福島第一原子力発電所 特定原子力施設に係る実施計画変更比較表（第Ⅱ章 2.5 汚染水処理設備等）

福島第一原子力発電所 特定原子力施設に係る実施計画変更比較表（第Ⅱ章 2.36 雨水処理設備等）

全体概略図(3/3)

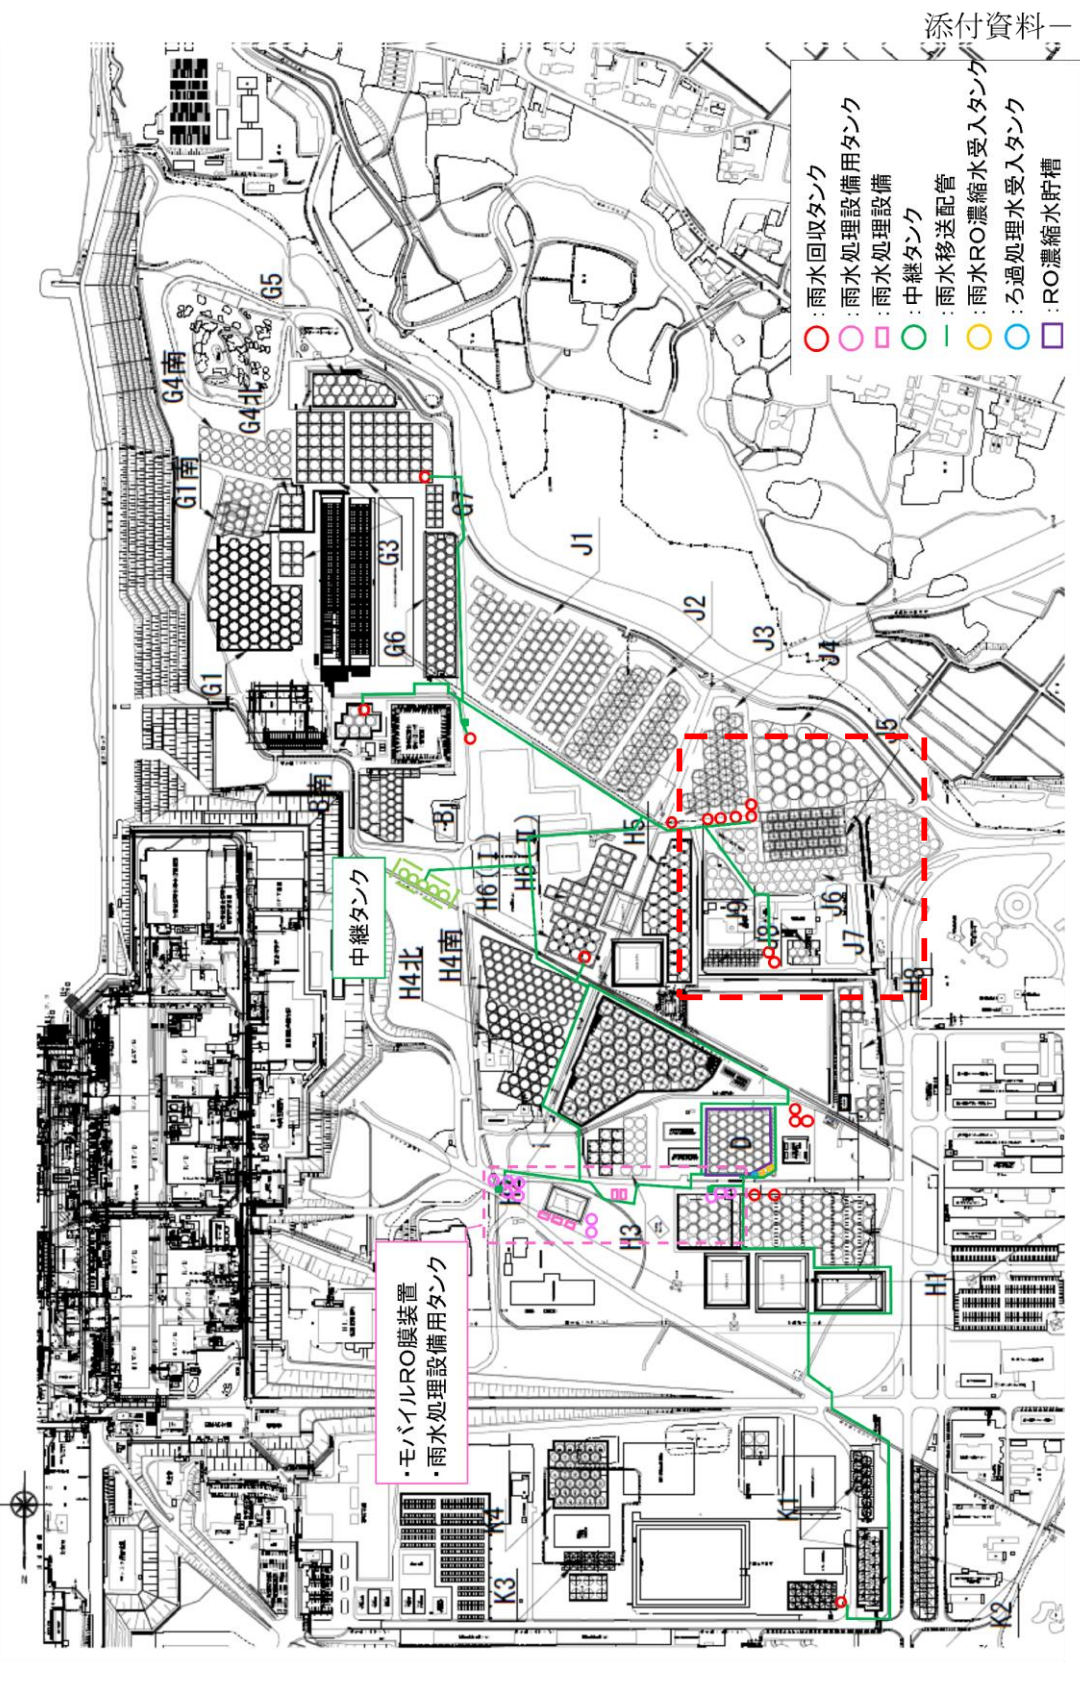
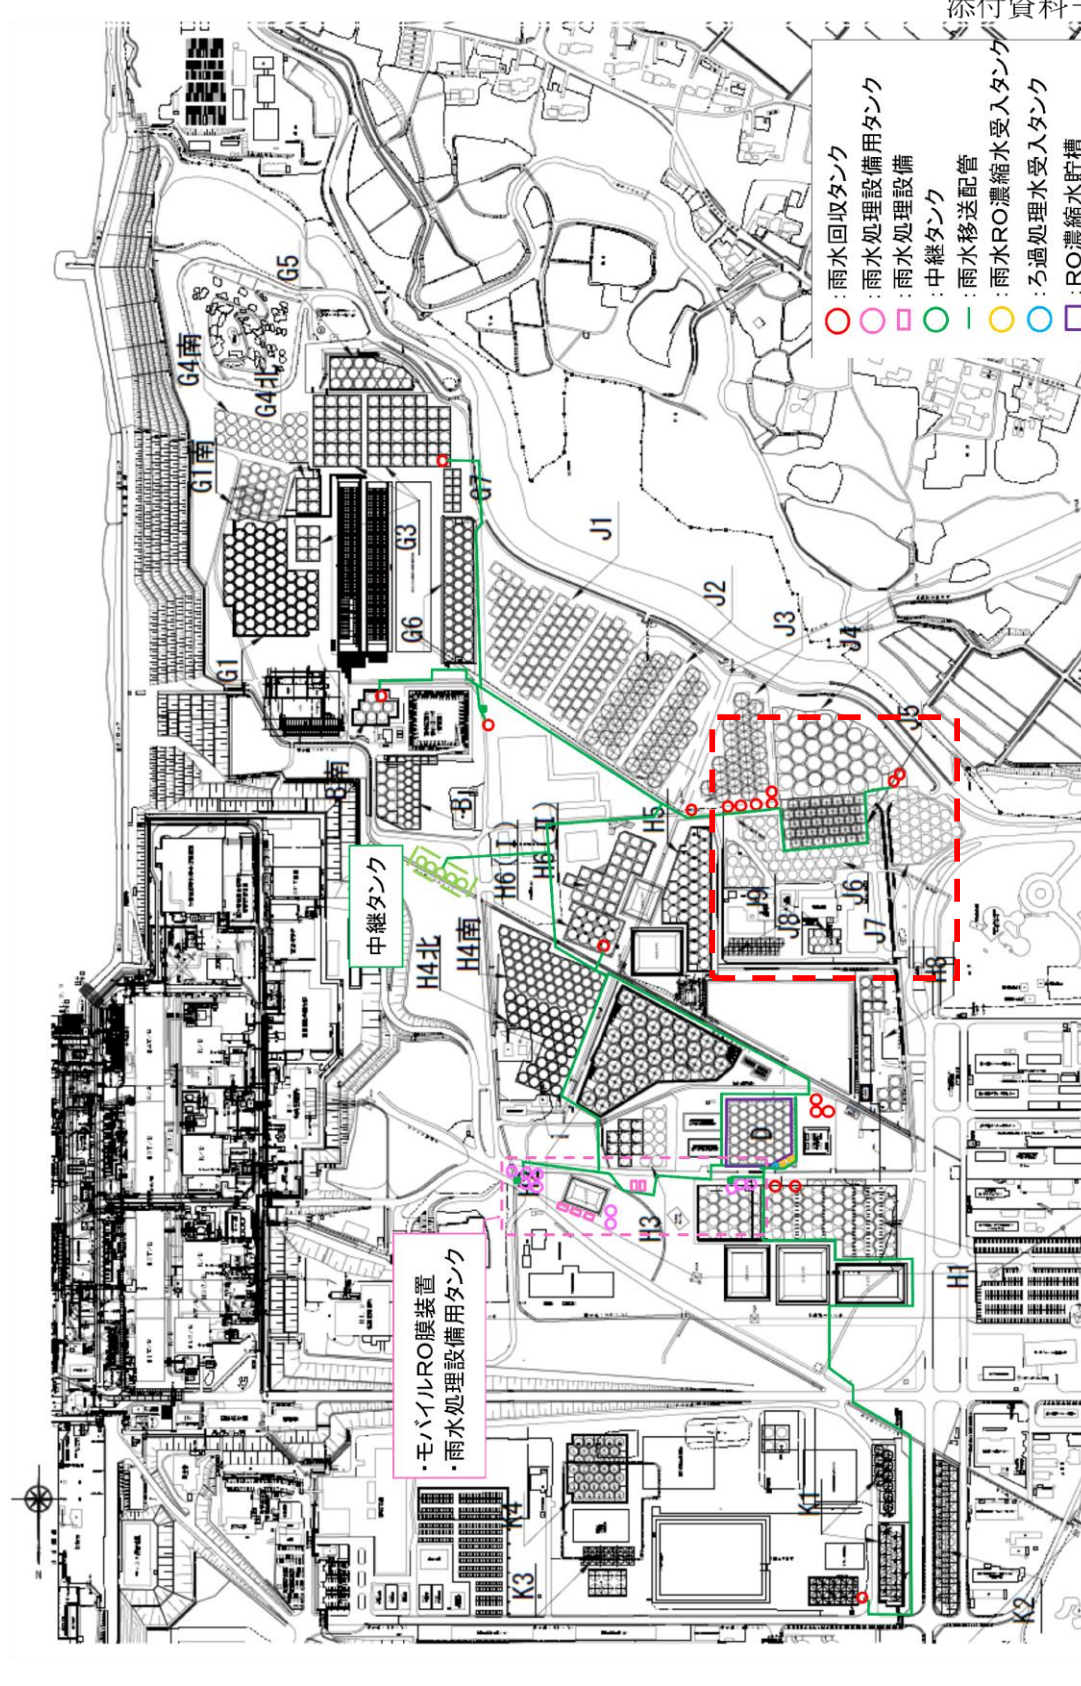
雨水回収タンク (J 2 , J 3)
から J 4 - L 4 , J 4 - L 5 タ
ンクへの機能移転に伴う変更

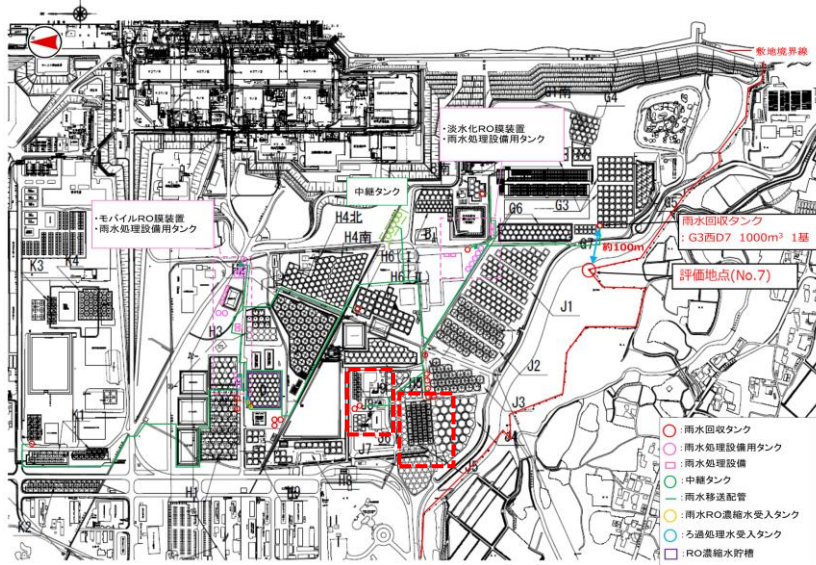
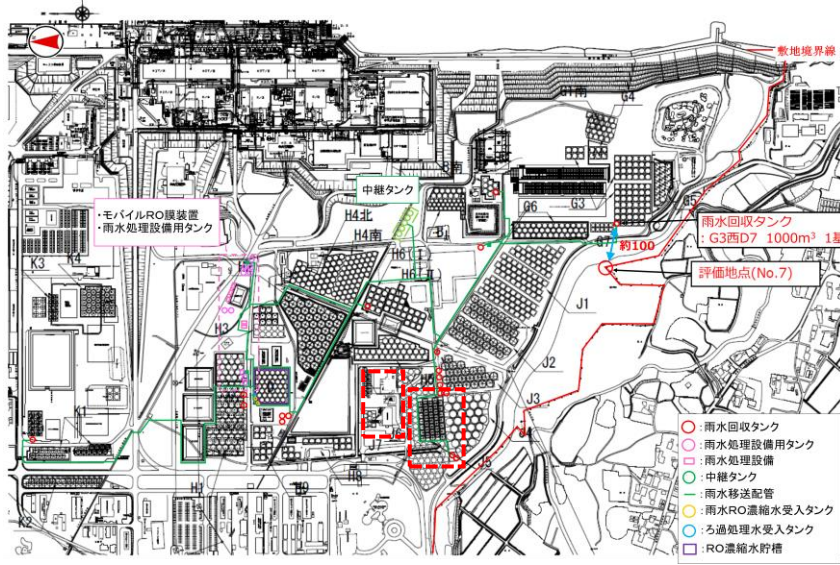
記載の適正化

図－1 解体作業のフロー

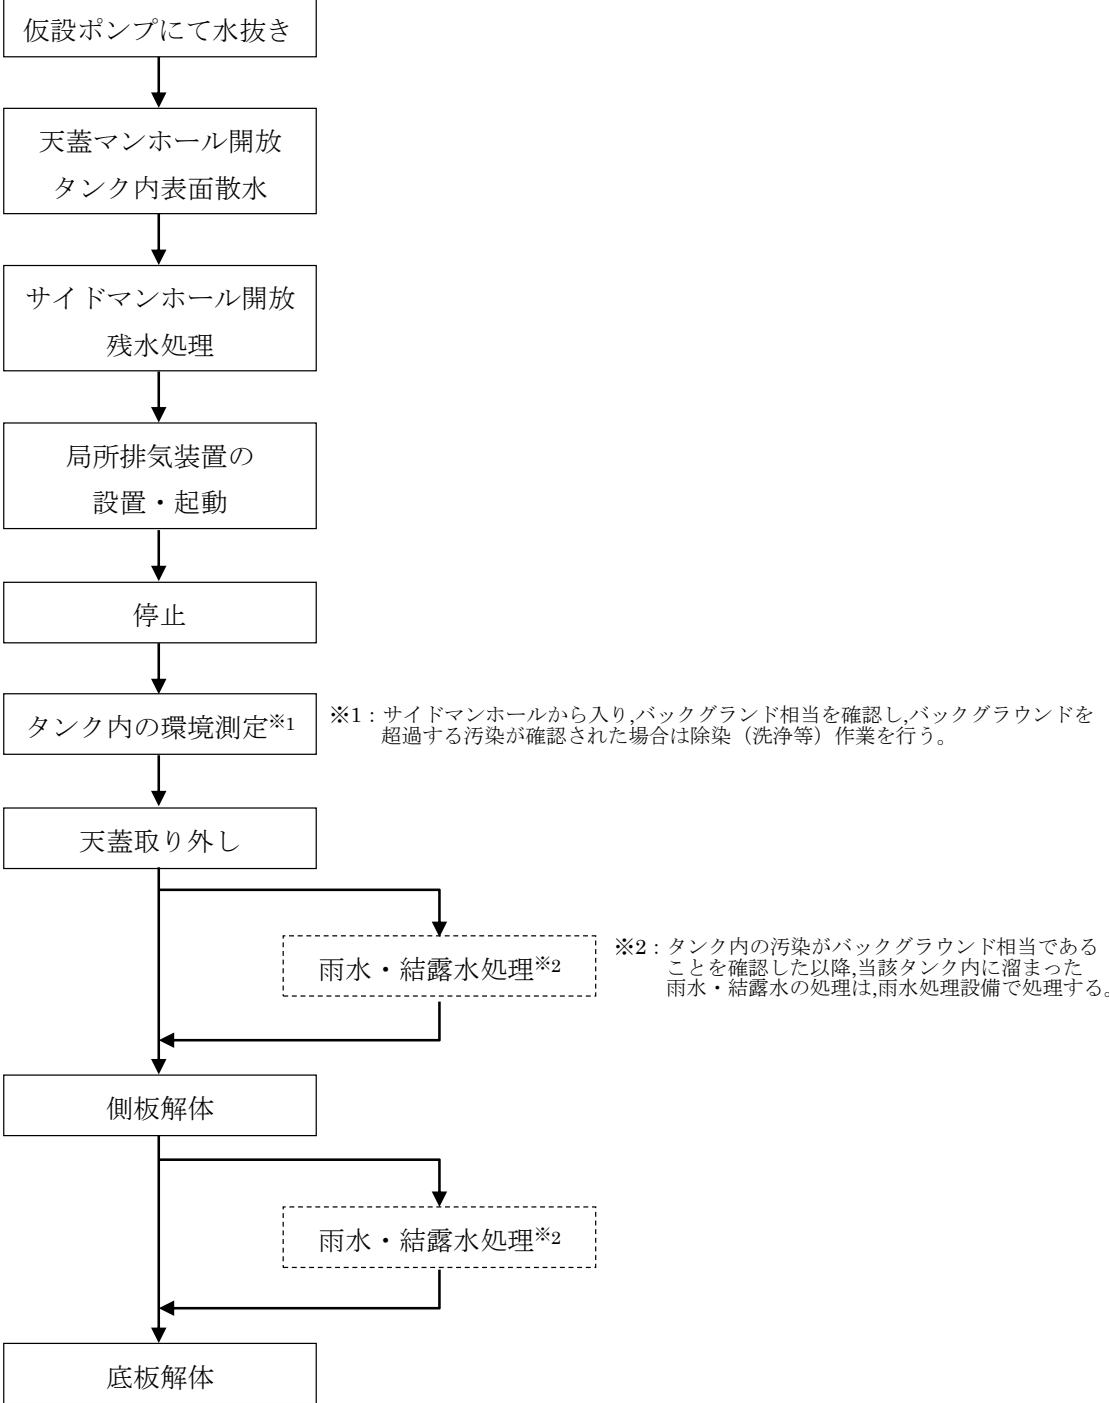
雨水回収タンク（J2，J3）
撤去に伴う変更
